**Avis de la mission régionale d'autorité environnementale
de la région Occitanie sur le projet
de mise en compatibilité du plan local d'urbanisme
de la commune de Castres (81)**

n° saisine 2018-5978
n° MRAe 2018AO34

Règlement graphique avant modification du PLU
(EBC de 18 355 m²)

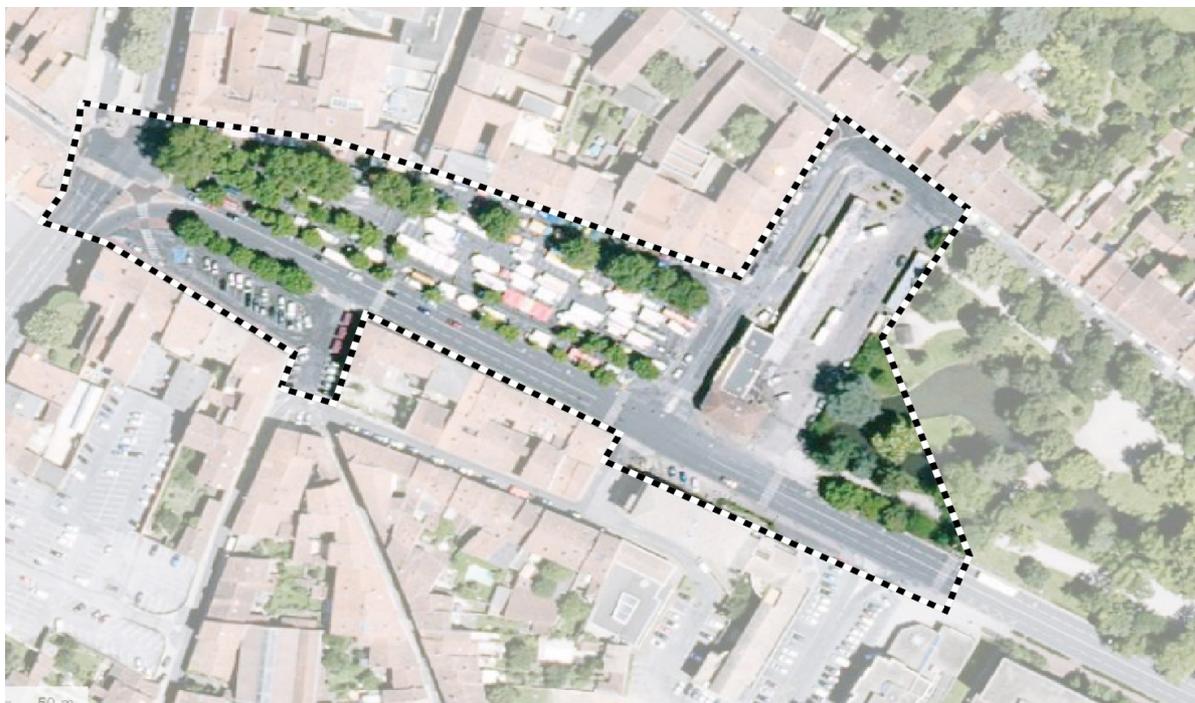
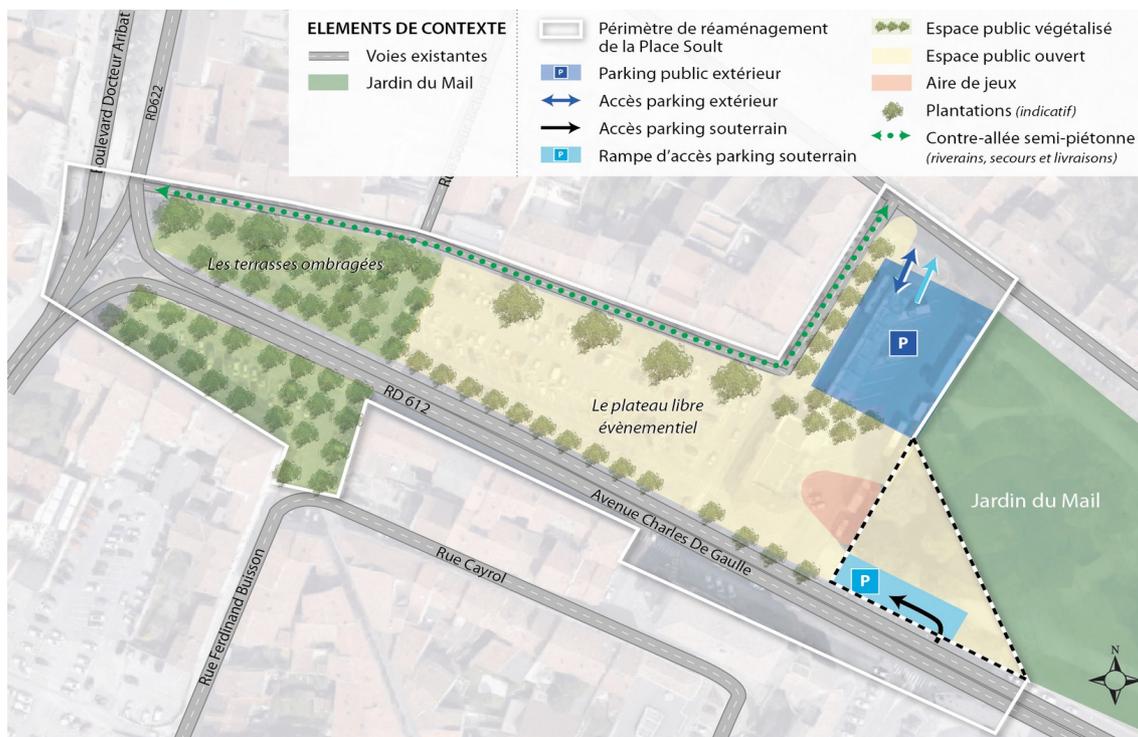
L'actuel projet comporte la création d'un parking souterrain avec une rampe d'accès qui nécessiterait de supprimer 1 685 m² d'espace boisé classé (EBC) sur les jardins du Mail qui jouxtent le projet. Il s'agit de faire évoluer le règlement graphique en réduisant l'EBC sur la superficie nécessaire à la création de la rampe d'accès, dans la zone UB dont le règlement n'est pas modifié.

De plus, la partie concernée de l'EBC déclassé comporte quelques arbres qui semblent remarquables et une partie du bassin, sur une superficie qui semble bien plus importante que l'entrée du parking localisée sur le plan. La nécessité de déclasser une telle surface ne semble donc pas correctement justifiée.

La MRAe rappelle l'obligation pour la collectivité de justifier le choix opéré pour l'accès au parc de stationnement souterrain au regard des solutions alternatives envisageables. Il convient pour cela de compléter le rapport de présentation en explicitant le choix final du positionnement de l'accès, au regard notamment des objectifs de protection de l'environnement. La superficie de la partie d'EBC à supprimer doit également être mieux justifiée.
